CONCEPTO TÉCNICO No CT - 5082
Revisión de Estudio Particular de Respuesta Local de Amplificación de Ondas Sísmicas Artículo 7 - Decreto 193 de 2006

ENTIDAD SOLICITANTE:	Arq. Adriana López Moncayo - Curaduría Urbana No 3.
PROYECTO:	**EDIFICIO BORA BORA**
LOCALIDAD:	11 Suba.
UPZ:	25 La Floresta
BARRIO:	Potosí
DIRECCIÓN:	Avenida Calle 116 No. 55C-40 Int 1
CHIP:	AAA0125YYCX
TIPO DE RIESGO:	Sísmico
EJECUTOR:	JEOPROBE Ltda.
FECHA DE EMISION:	Diciembre 18 de 2007

El presente concepto técnico corresponde a la **primera revisión** realizada por la Dirección de Prevención y Atención de Emergencias, del informe *"Estudio Particular de Respuesta Local de Amplificación de Ondas Sísmicas Avenida 116 No. 48A-36"* elaborado por el Ing. Jorge Alberto Rodríguez, a construirse en el predio ubicado en la Avenida Calle 116 No. 55C-40 Int 1 (Avenida 116 No. 48A-36 dirección antigua) en la ciudad de Bogota D.C. El cual fue radicado el 05 de Diciembre de 2007 mediante oficio ER-16446, por la Arq. Adriana López Moncayo de la Curaduría Urbana No.3, remitido como estudio sísmico local en cumplimiento a lo estipulado en el Decreto 193 de 2006.

Figura 2. Espectro de diseño recomendado para el proyecto Edificio Bora Bora.

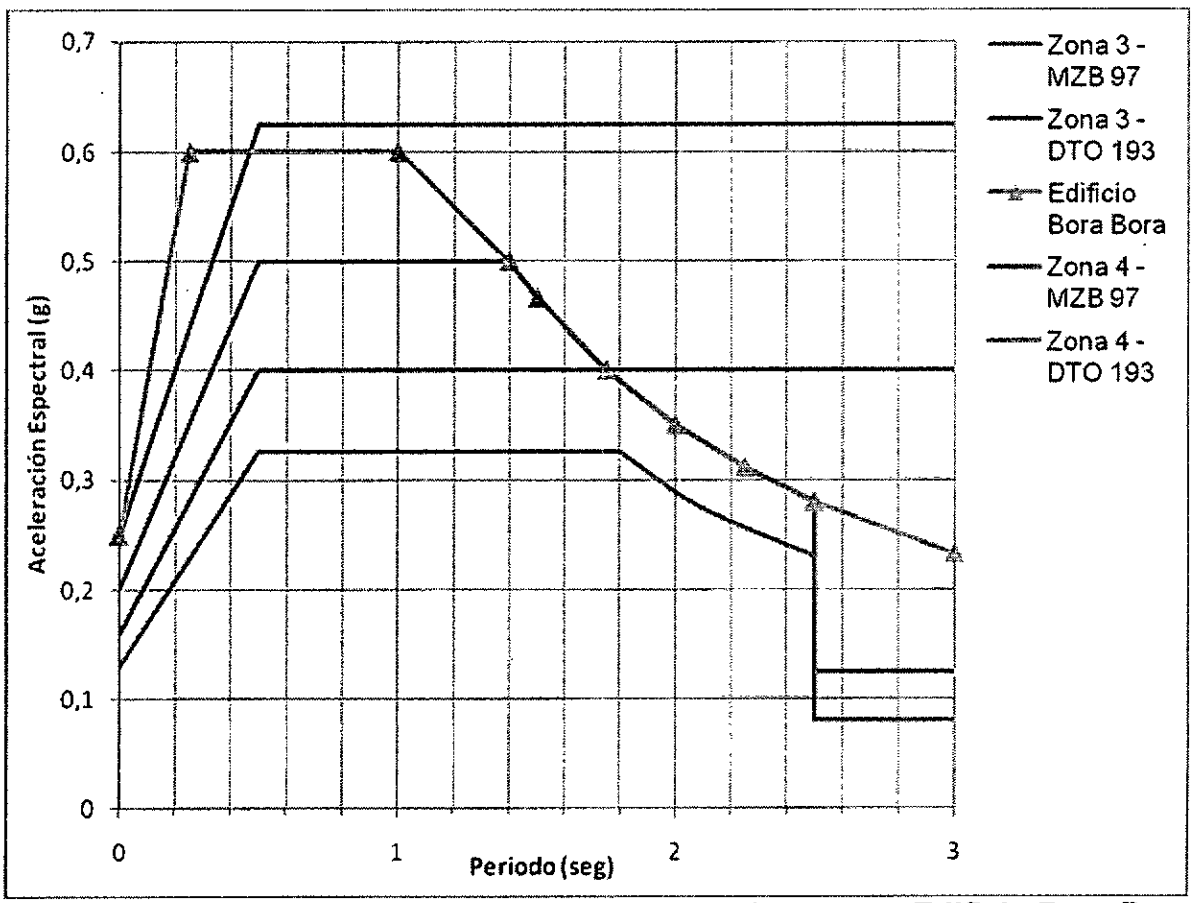
Con base en los resultados de la modelación, el consultor recomienda utilizar como espectro de diseño el mostrado en la figura 3.16 de estudio, el cual es presentado en la Figura 2 del presente concepto.

El espectro propuesto inicia con una Sa de 0.25 g, luego asciende hasta 0.6 g en 0.25 segundos, continuando con este valor hasta 1 segundo, donde desciende linealmente hasta 0.5 g en 1.4 segundos, a partir de este punto el espectro toma los valores mínimos para la Zona 3 de la Microzonificación Sísmica de Bogotá.

El estudio CUMPLE con este requerimiento.
